1993年 8 月 1 日

No.1668

視覚認識装置用CCTVレンズ形3Z4S-LE C1614、-LE B2514C-2生産中止のお知らせ

形3Z4S-LE C1614、-LE B2514C-2/形3Z4S-LE C1614A、-LE B2514D外形比較

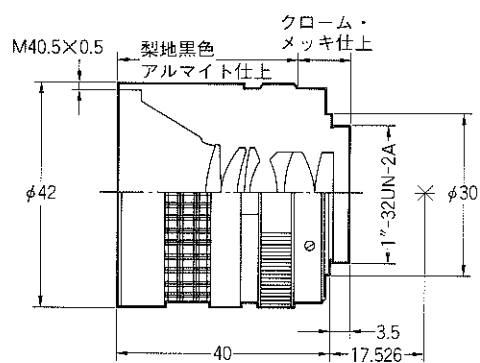
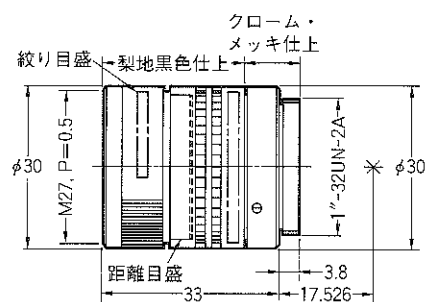
注. 仕様、外形寸法が変わります。下記および外形図は裏面を参照ください。

項目	生産中止機種	代替推奨機種
形式	形3Z4S-LE C1614	形3Z4S-LE C1614A
焦点距離	16mm	
最大外形×全長	φ42×40mm	φ30×33mm
質量	90g	58g
フィルター寸法	M40.5 P=0.5mm	M27 P=0.5mm
絞り範囲	F1.4～close	F1.4～F22

生産中止機種	代替推奨機種
形3Z4S-LE B2514C-2	形3Z4S-LE B2514D
25mm	
φ42×40mm	φ30×37.3mm
100g	76g
M40.5 P=0.5mm	M27 P=0.5mm
F1.4～close	F1.4～F22

生産中止機種	代替推奨機種
形3Z4S-LE C1614	形3Z4S-LE C1614A
形3Z4S-LE B2514C-2	形3Z4S-LE B2514D
